Příloha č. 5zd
Vyhodnocení připomínek obcí a veřejnosti

- **Návrh Změny č. 2 Územního rozvojového plánu**
- **Vyhodnocení vlivů návrhu Změny č. 2 Územního rozvojového plánu na udržitelný rozvoj území**
- **návrhy jednotlivých územních opatření k akceleračním oblastem vymezeným v návrhu Změny č. 2 Územního rozvojového plánu**

Příloha č. 5zd – Vyhodnocení připomínek obcí a veřejnosti

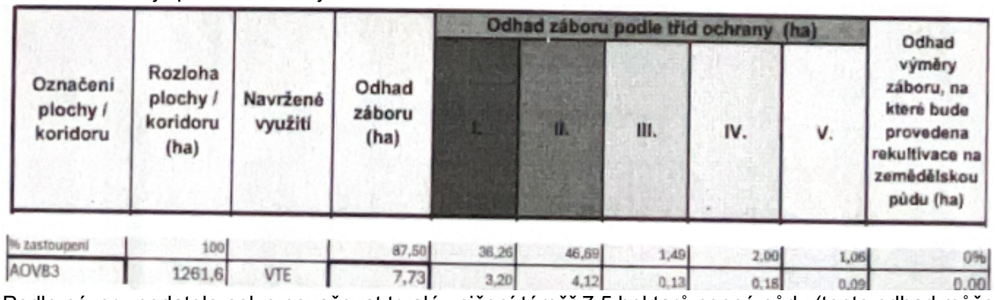
Poř.č.	Připomínkové místo	Číslo jednací	Článek	AO	Připomínka	Vyhodnocení
					9. Vlivy na vodní poměry a lokální klima Ve vyhodnocení vlivů Změny č 2 ani územního opatření AOV83 není popsáno, jak byly hodnoceny vlivy VTE na spodní vody a celkově na vodní poměry a na jejich možné změny v důsledku výstavby a provozu VTE. V době, kdy se celá ČR potýká s extrémními suchy a vody je stále méně, je třeba tuto otázku brát velmi vážně a rozhodně nelze pouze stroze konstatovat, že VTE mají přednost, „protože mají prostě přednost“. Je totiž faktem, že VTE, zejména ty extrémně vysoké, mají železobetonové základy, které jsou schopny vodní poměry v krajině narušit Pro VTE se také buduje infrastruktura, která také může narušit tok podzemní vody anebo snížit množství vody proudící do blízkých vodních toku nebo vodních zdrojů. Výstavba VTE také odstraňuje ochranné vrstvy půdy a podloží, čímž činí podzemní vodu pod nimi zranitelnější vůči znečištěni z úniků nebo rozlitých látek z vozidel nebo zařízeni použitých k jejich výstavbě a vůči únikům a látkám z turbín a související infrastruktury během provozu. Je také známo, že VTE velmi výrazně ovlivňuji klima ve svém okolí (negativně). Jedná se především o dopady na teplotu zemského povrchu, fyzikálně-chemické vlastnosti půdy, rychlost větru, vlhkost a srážky. Větrné elektrárny na pevnině mají významný oteplovací vliv na teplotu zemského povrchu v noci. V důsledku zhoršováni fyzikálně-chemických vlastnosti půdy dochází k vysušování lokalit nacházejících se u VTE. Půdní vlhkost navíc ovlivňuje rovnováhu ekosystému, což ohrožuje ekologickou stabilitu krajiny a některé druhy zvířat. Z vyhodnoceni územního opatřeni AOV18 ani Změny č. 2 jako celku ani z jejich odůvodněni není vůbec zřejmé, jak bylo s těmito fakty naloženo. **10. Vlivy na zemědělský půdní fond** Ve vyhodnocení územního opatření se uvádí: „*Přítomnost ZPF převažuje v I. a II. třídě ochrany, nepatrné zábory také v III. až V. třídě ochrany. S ohledem na velmi nízký rozsah záborů ve vyšší třídě ochrany dále neřešeno. V případě VTE a doprovodných staveb (rozvoden, úložišť el. energie, komunikací apod.) v AO je zábor pro zajištění bezpečnosti hodnocení považován za trvalý. Uplatnění AO nebude mít vliv na ekologické funkce půdy. Zábor půdy je s ohledem na relativně malou výměru a na rozlohu zemědělské půdy v AO a jejím okolí považován za mírně negativní vliv.*“ Rozsah záborů je přitom následující:

Podle názoru podatele nelze považovat trvalé zničení téměř 7,5 hektarů cenné půdy (tento odhad může být navíc podhodnocen) za něco, co není třeba řešit. Takové zdůvodnění záborů je bizarní a nedostačuje požadavkům v § 4 odst. 3 zákona č. 334/1992 Sb., o ochraně ZPF. kde se mj. uvádí, že zemědělskou půdu I. a II. třídy ochrany lze v územně plánovací dokumentaci určit k jinému než zemědělskému účelu nebo odejmout pouze v případech, kdy jiný veřejný zájem výrazně převažuje nad veřejným zájmem ochrany zemědělského půdního fondu.
